ECE/TRANS/WP.29/2007/95
19 July 2007

**РАССМОТРЕНИЕ ПРОЕКТОВ ГЛОБАЛЬНЫХ ТЕХНИЧЕСКИХ ПРАВИЛ И/ИЛИ
ПРОЕКТОВ ПОПРАВК К ВВЕДЕННЫМ ГЛОБАЛЬНЫМ ТЕХНИЧЕСКИМ
ПРАВИЛАМ И ГОЛОСОВАНИЕ ПО НИМ**

Предложение по поправке 1 к гтп № 2

(всемирный цикл испытаний мотоциклов на выбросы загрязняющих веществ (ВЦИМ))

Рис. 6-1: Классификация транспортных средств

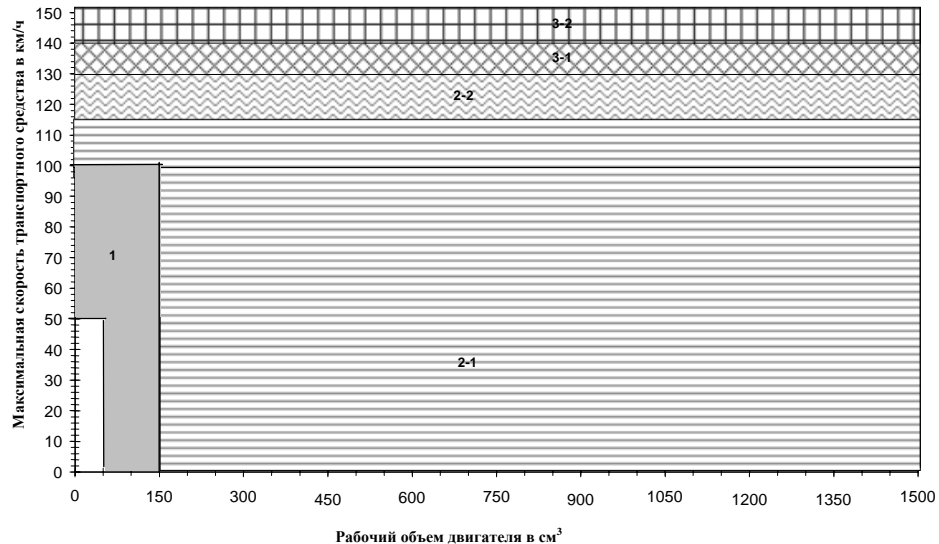
Пункт 6.3.3, рис.6-1, заменить рисунком следующего содержания:

"6.3.1 Класс 1

К классу 1 относятся транспортные средства, отвечающие следующим техническим требованиям:

$50 \text{ см}^3 < \text{рабочий объем двигателя} < 150 \text{ см}^3$ и $v_{\text{max}} < 50 \text{ км/ч}$

или

$\text{рабочий объем двигателя} < 150 \text{ см}^3$ и $50 \text{ км/ч} \leq v_{\text{max}} < 100 \text{ км/ч}$

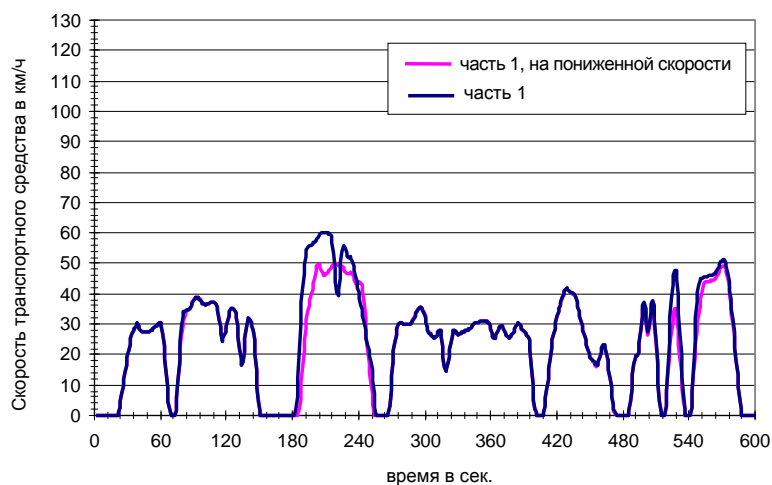
Приложение 5, рис. A5-1, заменить рисунком следующего содержания:

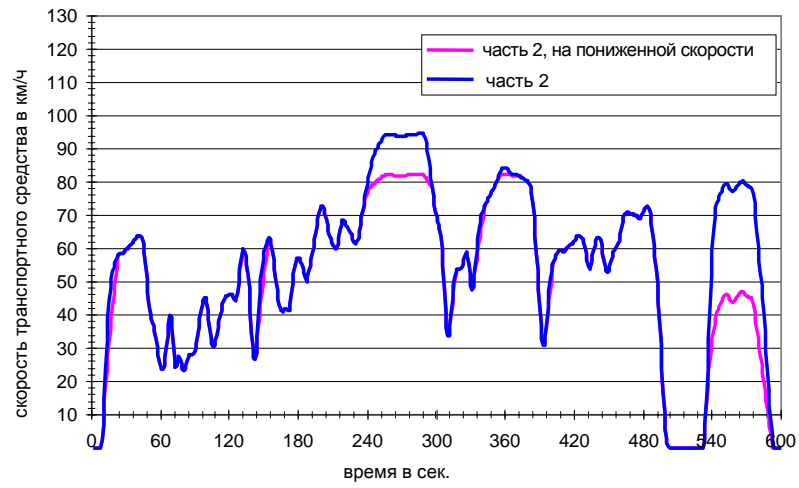
Приложение 5, рис. A5-2, заменить рисунком следующего содержания:
